Avis délibéré

Projet de quartier immobilier et portuaire et projet de plan local d'urbanisme intercommunal (PLUi) de la communauté d'agglomération Val d'Europe, à l'occasion de sa mise en compatibilité par déclaration de projet Coupvray (77)

N° ACIF-2023-002
en date du 09/02/2023

Figure 3: règlement graphique du PLUi avant et après projet

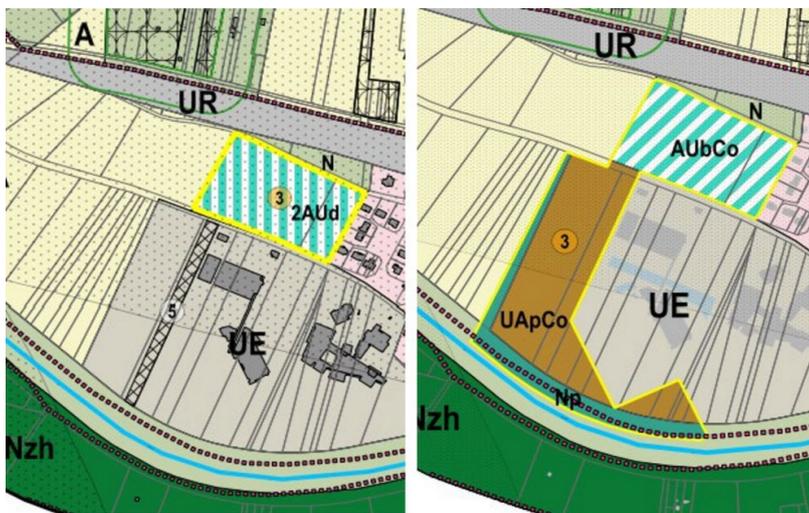
Le dossier ne présente pas les projets de rapport de présentation, d'OAP et de règlement modifiés, ce qui nuit à sa lisibilité. Notamment, il ne décrit pas les usages autorisés et interdits dans les nouvelles zones créées, et ne quantifie ni les surfaces du règlement graphique modifiées, ni la surface d'extension urbaine projetée.

- de préciser les surfaces des secteurs du règlement graphique évoluant dans le cadre de la procédure, ainsi que la surface d'extension urbaine projetée.

Figure 4: Plan de l'OAP « Entrée de ville nord-ouest » (volet spécifique document d'urbanisme PLUi, p. 33)

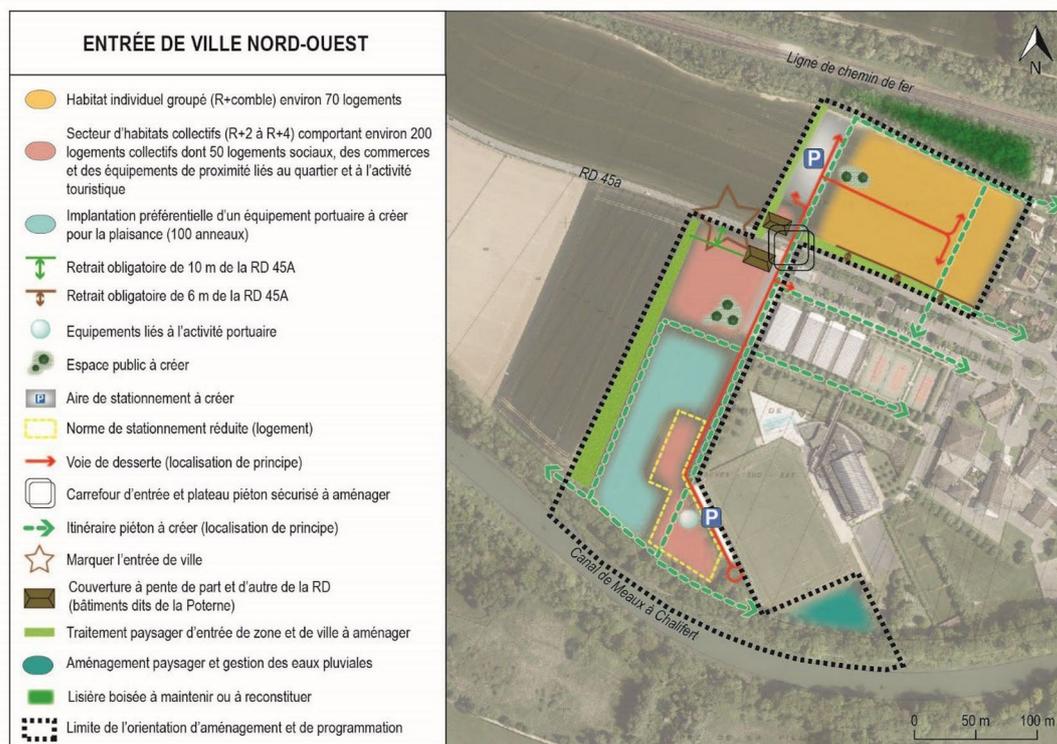
L'OAP « Entrée de ville nord-ouest » est créée dans le PLUi « afin de garantir un aménagement qualitatif des différentes composantes du projet ». Toutefois, cette OAP s'étend sur un périmètre plus large que celui du projet opérationnel et en diffère sur certains aspects : ainsi, elle prévoit le maintien de la continuité piétonne le long du canal (que le projet supprime) et l'aménagement d'un bassin de stockage des eaux pluviales au sud-est du stade (dans le projet, il est au sud-ouest).

- rendre cohérent le projet opérationnel et l'OAP envisagée en retenant les alternatives les moins impactantes pour l'environnement (continuité piétonne existante le long du canal et localisation du bassin de gestion des eaux pluviales).

Figure 5 : Synthèse des intérêts écologiques par habitats pour tous les groupes d'espèces (EI, P3, p. 245).

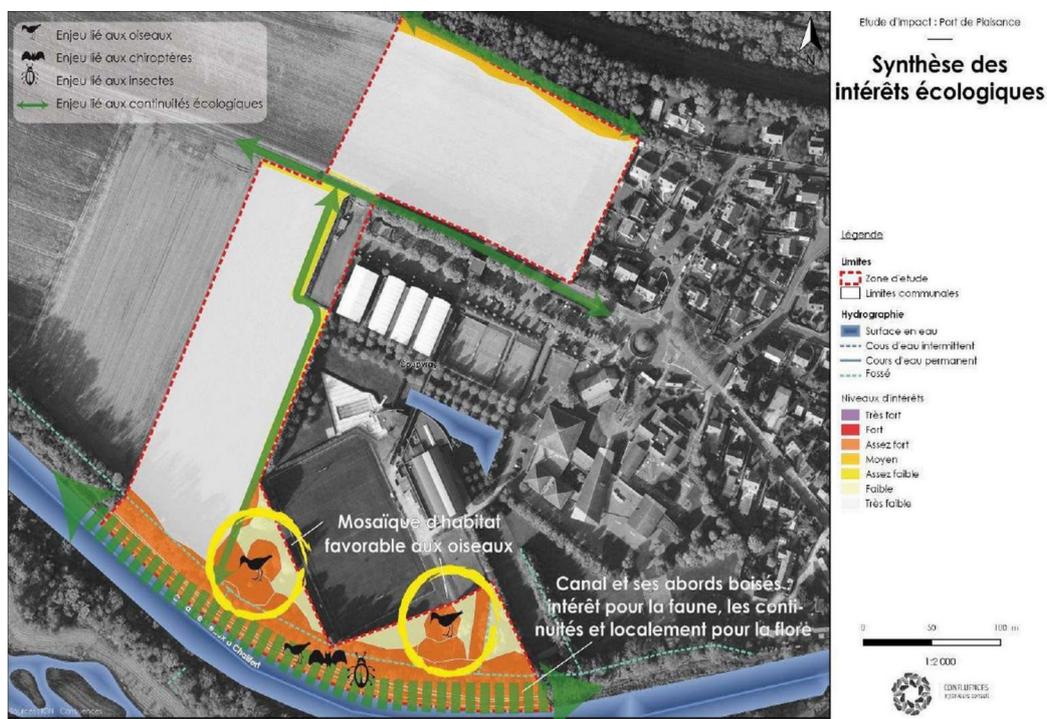
L'Autorité environnementale note que, pour chaque espèce à enjeu de conservation ou bénéficiant d'un statut de protection, la « valeur patrimoniale » et « l'intensité de l'enjeu écologique » font l'objet d'une qualification subjective, sans argumentation et apparaissent sous-évaluées.

- réévaluer la « valeur patrimoniale » et « l'intensité de l'enjeu écologique » des habitats et espèces présentes en cohérence avec les listes rouges régionales et nationales, le degré de rareté et les critères déterminants des Znieff ;
- compléter l'étude d'impact en y intégrant les éléments identifiés lors de la première étude par le bureau d'étude notamment la présence de certaines espèces à enjeu comme la Laïche étoilée et certaines fonctions réalisées pour d'autres espèces (reproduction du Martin-pêcheur d'Europe et du Moineau domestique) ;
- préciser, pour chaque espèce, les indices de reproduction identifiés lors des inventaires.

Figure 9: Principe d'aménagement d'un « quai » pour assurer la continuité paysagère au droit de la darse (EI, P3, p. 266, 268 et 267)

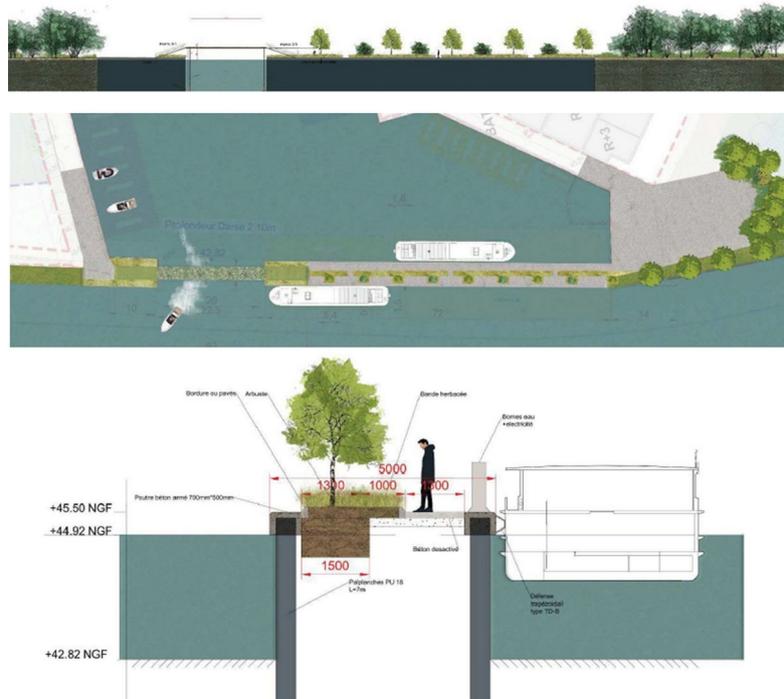
Toujours au titre des mesures de réduction, le projet prévoit de limiter l'interruption paysagère des berges produite par l'ouverture de la darse sur le canal, en aménageant d'un « quai » qui vient réduire cette ouverture à l'est. D'une largeur de cinq mètres, ce quai est essentiellement bétonné : seuls huit arbres et arbustes y seront plantés (Fig. 9). Selon l'Autorité environnementale, cet alignement planté sur le quai ne saurait avoir un effet paysager comparable à celui de la berge boisée actuelle.

Figure 10: sous-bassins versants concernant le projet (EI, P3, p. 228)

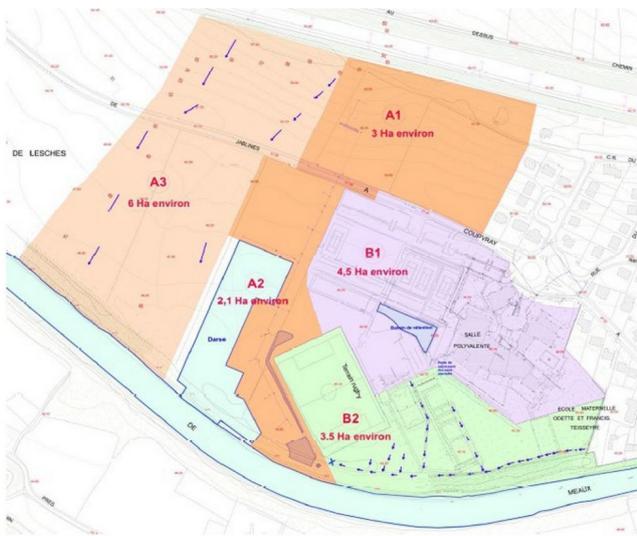
Le projet va imperméabiliser des surfaces agricoles et augmenter le ruissellement des eaux pluviales. Il va restructurer les écoulements avec la modification ou la création de cinq « sous-bassins versants » sur le site et à ses abords. Les eaux des sous-bassins A3 (terres agricoles ouest) et B2 (espaces verts et délaissés du complexe sportif) s'écouleront vers le fossé longeant le canal (et au-delà de la capacité de rétention et d'infiltration du fossé, vers la darse). Les eaux d'A1 seront gérées par le réseau du projet (dimensionné en occurrence trentennale), qui inclura notamment une noue et un bassin de rétention de 1 300 m³ à l'est de la darse (avec rejet régulé au canal). L'étude d'impact ne décrit pas clairement le périmètre des sous-bassins versants A1, A2, et B1 (en lien avec le projet et l'existant), ni la gestion des eaux sur A2 et B1.
